Parecer Técnico SEMAD/SUPRAM LESTE-DRRA nº. 40/2022

PA COPAM SLA Nº: 6408/2021	SITUAÇÃO: Sugestão pelo Indeferimento		
EMPREENDEDOR:	VANDIR PEREIRA DE SOUZA	CNPJ:	593.202.226-49
EMPREENDIMENTO:	VANDIR PEREIRA DE SOUZA	CNPJ:	593.202.226-49
MUNICÍPIO(S):	Guanhães - MG	ZONA:	RURAL

Parecer Técnico de Licença Ambiental Simplificada (RAS) nº 40/2022

Figura 01: Imagem do programa Google Earth Pro com as poligonais do imóvel (limites, Reserva Legal, APP do curso d’água) Fazenda Barulho cadastradas no CAR.

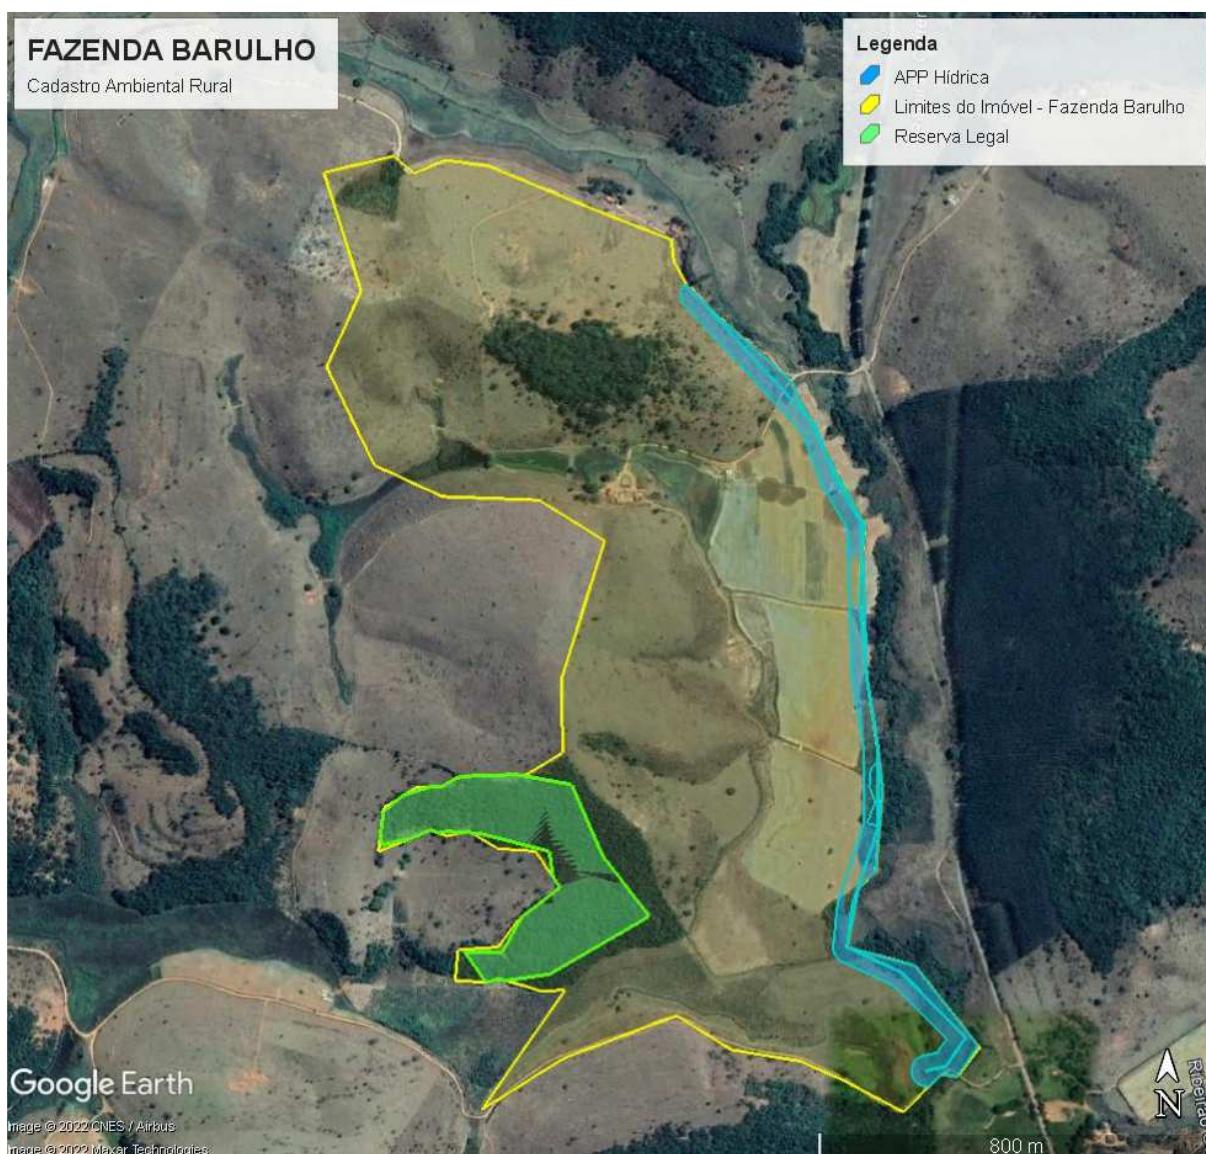
Cabe ressaltar que, por meio das imagens de satélite disponíveis no site do SICAR e no software Google Earth Pro se observa que dentro dos limites do imóvel rural existem fragmentos de vegetação nativa que não foram cadastrados como Remanescente de Vegetação Nativa, nem mesmo como Reserva Legal e, se tivessem suas áreas computadas, totalizariam uma área maior do que os 9,9802ha (Remanescente de Vegetação Nativa) que foram cadastrados.

Desta forma, o CAR apresentado para o referido imóvel rural encontra-se em inconformidade com as diretrizes determinadas pela LEI ESTADUAL Nº 20.922/2013, a qual determina que no mínimo 20% (vinte por cento) da área total do imóvel deverá ser destinado como Reserva Legal, sem prejuízo da aplicação das normas sobre as APP.

Figura 02: Imagem da plataforma SLA com a poligonal/shapefile (1,1ha) da ADA cadastrada para o empreendimento.

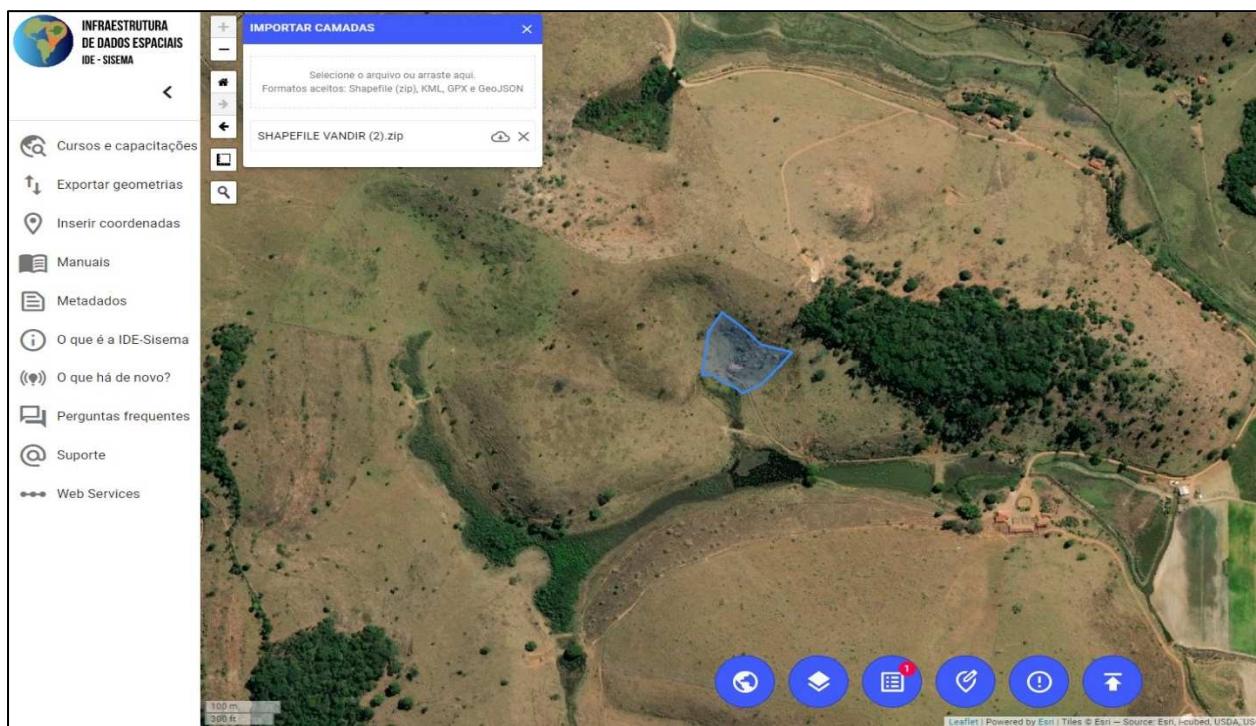
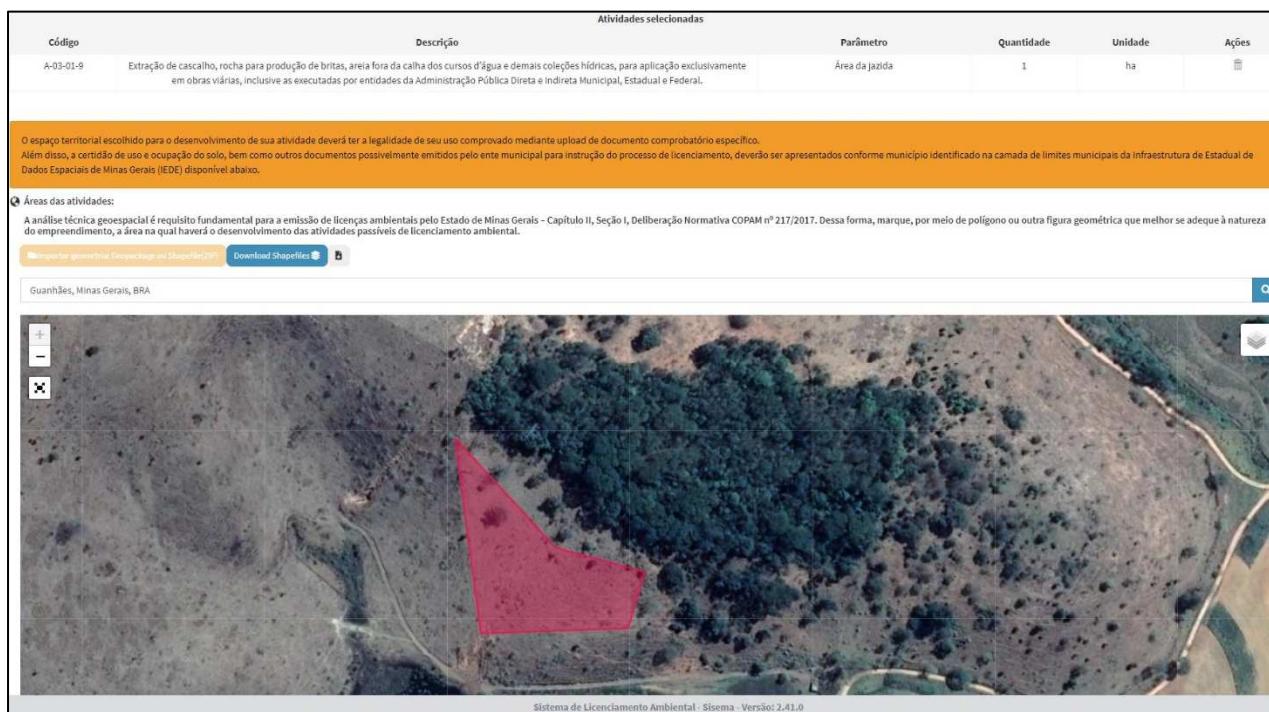
Conforme descrito no Relatório Ambiental Simplificado – RAS, o empreendimento pretende desenvolver a atividade de extração mineral em uma área de jazida de 0,78ha, que se encontra completamente antropizada, composta de pastagens e foi apresentado o arquivo/shapefile com a poligonal da área da lavra pretendida, correspondente à Área Diretamente Afetada – ADA.

Contudo, o referido arquivo/shapefile difere da poligonal delimitada no Sistema de Licenciamento Ambiental -SLA, que possui geometria diferente daquela anexada ao processo, já a área abrange um total 1,1ha e também se localiza em local distinto. Com a imagem de satélite disponível no próprio SLA, pode-se observar que existe pastagem (gramíneas) com presença de indivíduos arbóreos isolados dentro dos limites na poligonal da ADA cadastrada.

Desta forma, diante das divergências de geometria, tamanho, localização e caracterização ambiental da área/poligonal, torna-se prejudicada a avaliação da ADA requerida para o empreendimento.
